Polder/Dijkvak  
Zoutelande  
dp 254 – dp 263

27 juli 2006

**PZDT-M-06282 inv**

## Erratum PZDT-M-06282 inv (controle/vrijgave toetsing Zoutelande)

Figuur 2: Berekening wateroverdrukken gepenetreerde breuksteenbekleding

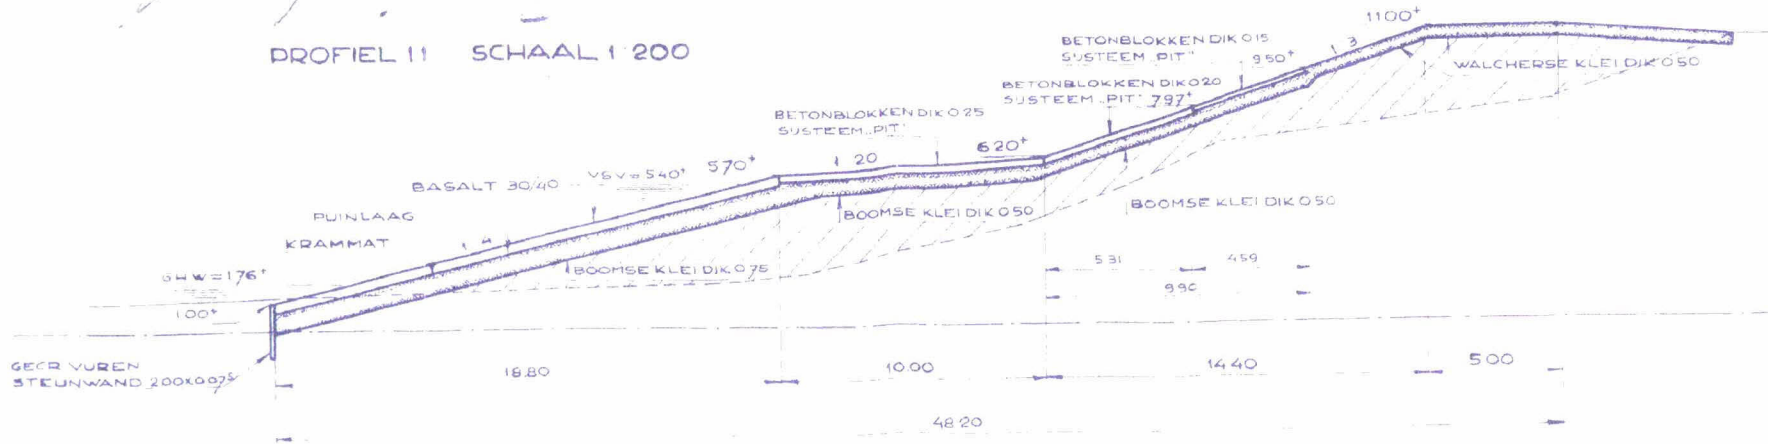
In het basisdocument staat onder "Vlakken die niet getoetst zijn met SteenToets" ten onrechte vermeld dat vlak ZT000042 onvoldoende scoort. Als reden van deze onvoldoende is aangevoerd dat het vlak een laagdikte heeft van slechts 15 cm, dit is echter niet het geval, de laagdikte is dus 40 cm (zie "Tekstuele aanvullingen basisdocument").

Gezien het een vol en zat ingegoten bekleding betreft dient er getoetst te worden op wateroverdrukken. Gehanteerde gegevens zijn  $\rho_{\text{steen}}$  2650 kg/m<sup>3</sup>,  $\rho_{\text{asfalt}}$  2200 kg/m<sup>3</sup> en holle ruimte 40%. De bekleding ligt gemiddeld qua laagste punt op N.A.P. - 0.50 meter (dus onderzijde bekleding N.A.P. - 0.90 meter), echter op een klein gedeelte ligt deze op N.A.P. - 1.001 meter, de meest ongunstige waarde als invoerparameter is dan ook N.A.P. - 1.401 meter. In figuur 2 is te zien dat dan een dikte van 30 cm nodig is, aanwezig is 40 cm.

Voor golfklappen geldt binnen het Project Zeeweringen dat voor dijkverbeteringen minimaal een sortering van 5-40 kg met een minimale laagdikte van 0,40 m ( $2D_{n50}$ ) dient te worden toegepast. Dat is hier het geval.

De bekleding ligt door de BKL tevens continue onder een zandlichaam.

Vlakcode: ZT000042  
 - Bekledingstype breuksteen gepenetreerd met asfalt vol en zat (7)  
 Score: GOED (score afschuiving goed)
